11. ANNEXES

ANNEXE 1 : Retour des consultations

Objet : Consultation pour un projet éolien sur la commune de : Canihuel

Projet de parc éolien de Neo Avel, Commune de Canihuel (22), France

SERVITUDES PT1 – PT2

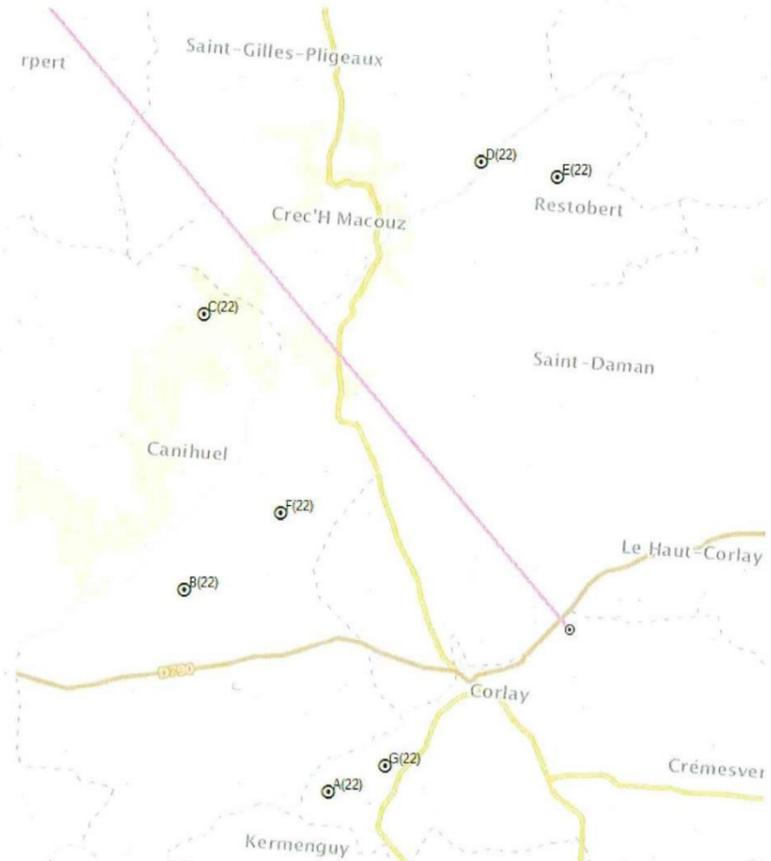
Remarques formulées sur ce projet :

- Liaison : Depuis CORLAY 2 (V220023) (3°2'44"W – 48°19'26"N), dans l'azimut 315.7°, prendre 18 mètres de part et d'autre de l'axe du faisceau.

SERVITUDES PT3

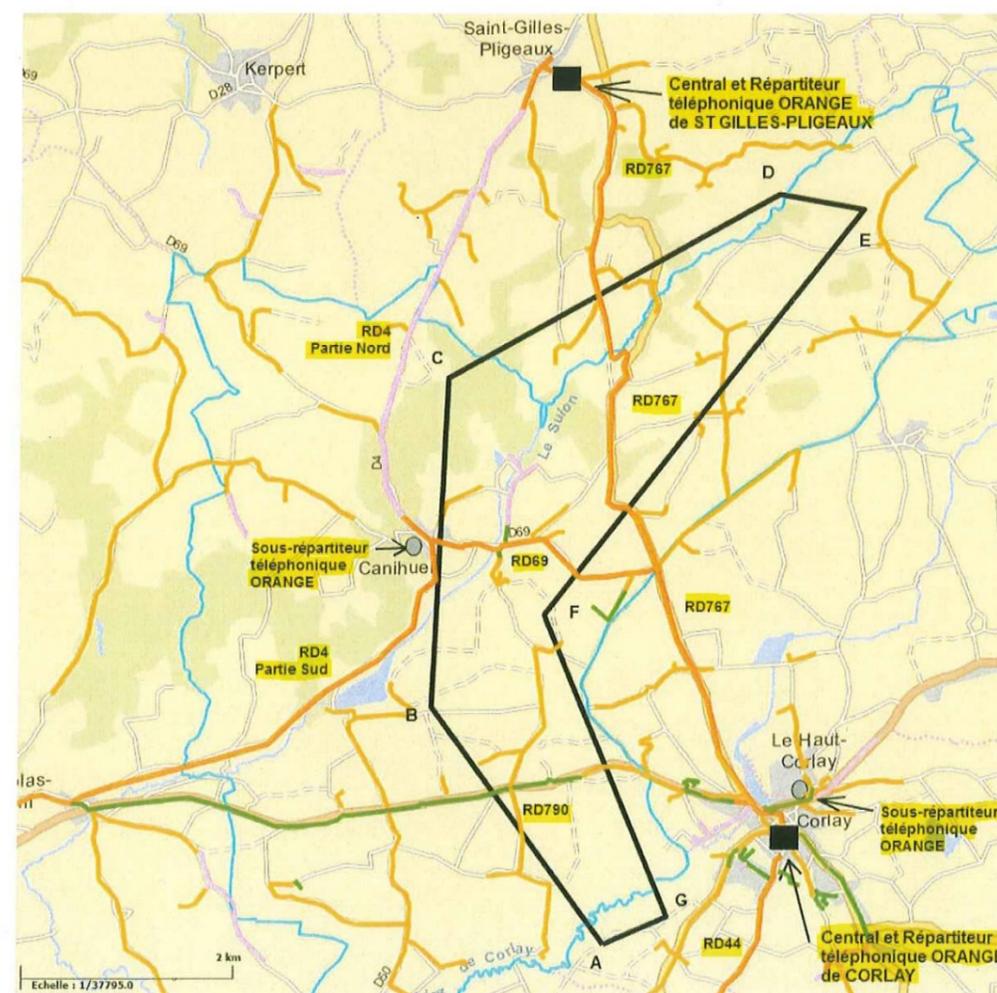
a) D'une façon générale, le polygone d'étude proposé est situé à proximité immédiate des agglomérations SAINT-GILLES-PLIGEUX et de CORLAY (distance inférieure à 300 mètres). Plus particulièrement, il conviendra de prendre en compte, dans l'étude de ce projet, les réseaux maillés aériens et souterrains Orange desservant l'ensemble des agglomérations de SAINT-GILLES-PLIGEUX et de CORLAY.

- b) Le long du RD767, présence d'un câble de transmission sous conduite Orange d'importance stratégique n° RG22018 (réalisant une liaison stratégique Interurbaine).

- Le long du RD767, présence d'un câble de transmission sous conduite Orange d'importance stratégique n° RG22126 (réalisant une liaison stratégique Interurbaine).

- Le long du RD69, présence d'un câble de transmission sous conduite Orange d'importance stratégique n° RG22018 (réalisant une liaison stratégique Interurbaine).

- Le long du RD4 (Partie Nord), présence d'un câble de transmission enterré Orange d'importance stratégique n° RG22018 (réalisant une liaison stratégique Interurbaine).

- Le long du RD4 (Partie Sud), présence d'un câble de transmission sous conduite Orange d'importance stratégique n° RG22018 (réalisant une liaison stratégique Interurbaine).

- Le long du RD44, présence d'un câble de transmission sous conduite Orange d'importance stratégique n° RG22126 (réalisant une liaison stratégique Interurbaine).

- Ces conduites de génie civil Orange comporte des chambres de tirage et de raccordement ainsi que des protection d'abonnés (tronçons rouges sur le plan joint ci-dessous).

c) Présence de nombreux réseaux d'artères souterraines et aériennes de transport et de distribution Orange (tronçons verts, mauves et jaunes sur le plan joint ci-dessous) avec nombreuses mises à la terre pour les transitions aéro-souterraines et la protection des abonnés alimentant, entre autres, les lieux-dits suivants : les agglomérations de Corlay et de Saint-gilles-Pligeaux, «La Ville Blanche», «Montohan», «Pellinec», «Kergoff», «Le Petit Paris», «Ker anna», «Kerguener», «Crec'h Macouz», «Le Moulin du Rojou», «La Garenne Barat», «Kerault», «Goresto», «Kerispert»,... (liste évidemment non exhaustive)

Il conviendra donc de respecter les distances réglementaires des réseaux d'énergie vis-à-vis de l'ensemble de ces réseaux ORANGE dans :

- Le projet du réseau maillé de terre des éoliennes projetées
- Le projet de poste de livraison et de son raccordement en liaison 20kV ou 63 kV aux sites éoliens proprement dit.

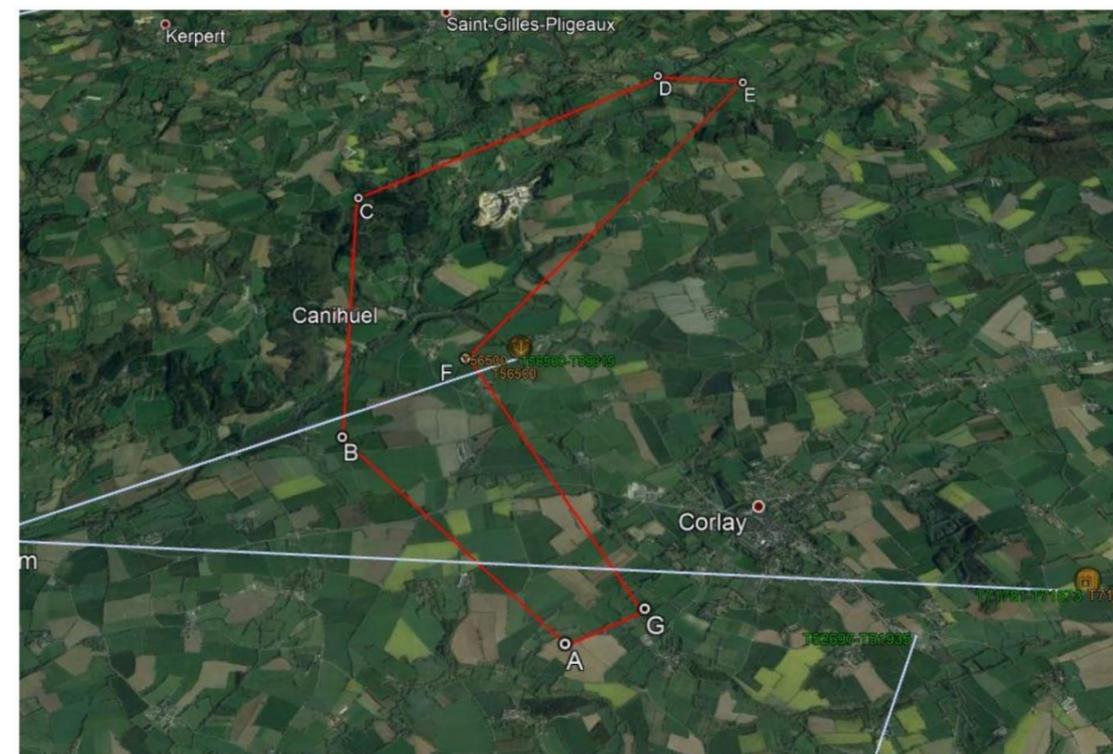
Concernant votre projet sur la commune de la Canihuel (22) et après vérification, nous vous informons que nous avons deux liaisons qui traversent votre zone d'étude (contour rouge sur notre plan).

Liaison 1 : T71781 → T71573

Extrémité A : T71781
X = 202520
Y = 2381580
Extrémité B : T71573
X = 191835
Y = 2382970

Liaison 2 : T56500 → T59019

Extrémité A : T56500
X = 198305
Y = 2384475
Extrémité B : T59019
X = 169505
Y = 2373273

Nous vous remercions de nous tenir informés d'une éventuelle évolution de votre projet. Afin d'éviter toutes perturbations, merci de prévoir l'installation à plus de 100m autour à partir des fûts de vos éoliennes.
